Avis de l'Autorité environnementale

Objet : avis de l'Autorité environnementale, suite à la consultation relative au projet d'aménagement de la rocade Sud d'Arras (RD 60)

Ref : 2014-0240

Résultat des simulations de trafic à l'horizon 2030
Source : étude d'impact, janvier 2014

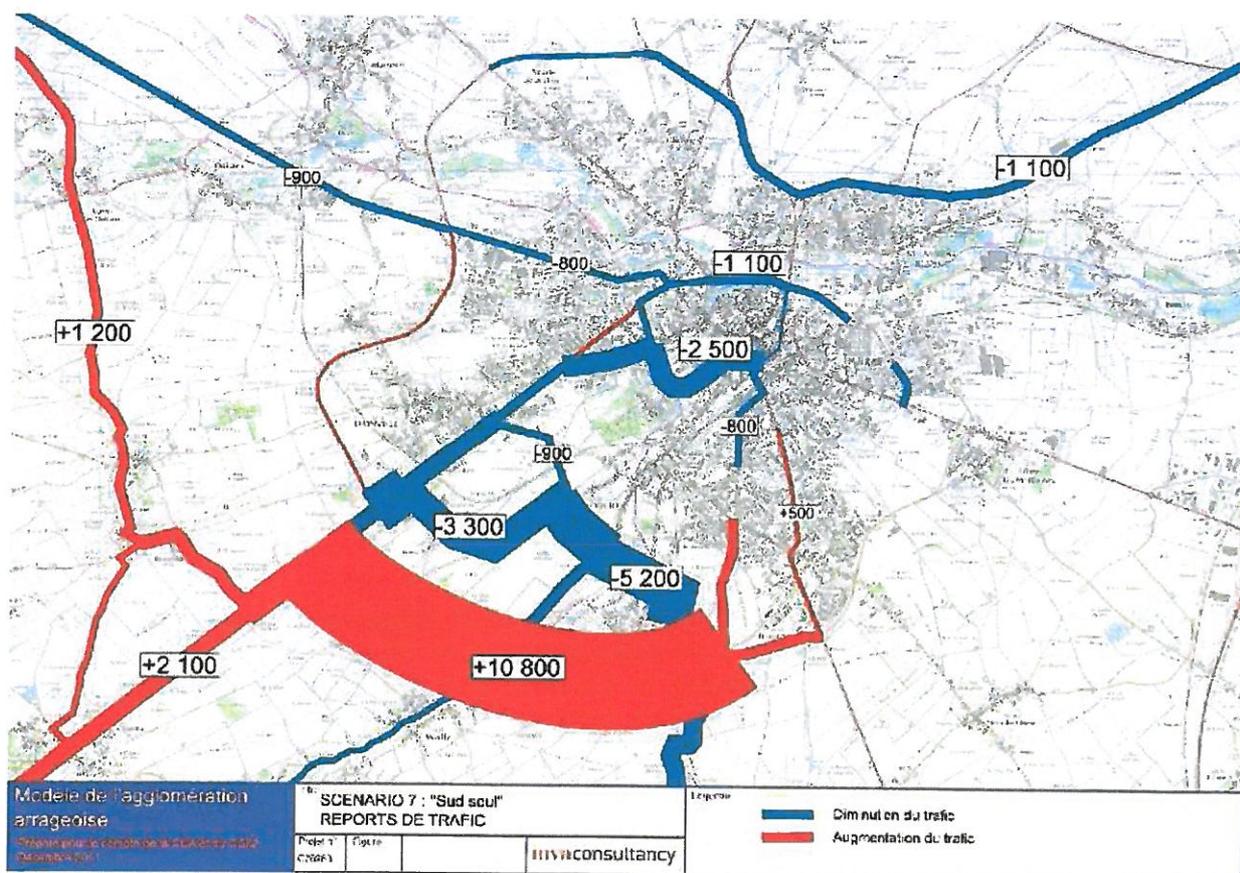
L'étude de trafic jointe au dossier montre un impact positif à l'horizon 2030, de l'infrastructure sur les trafics de transit dans la commune d'Agy essentiellement, mais aussi dans une moindre mesure dans Arras.
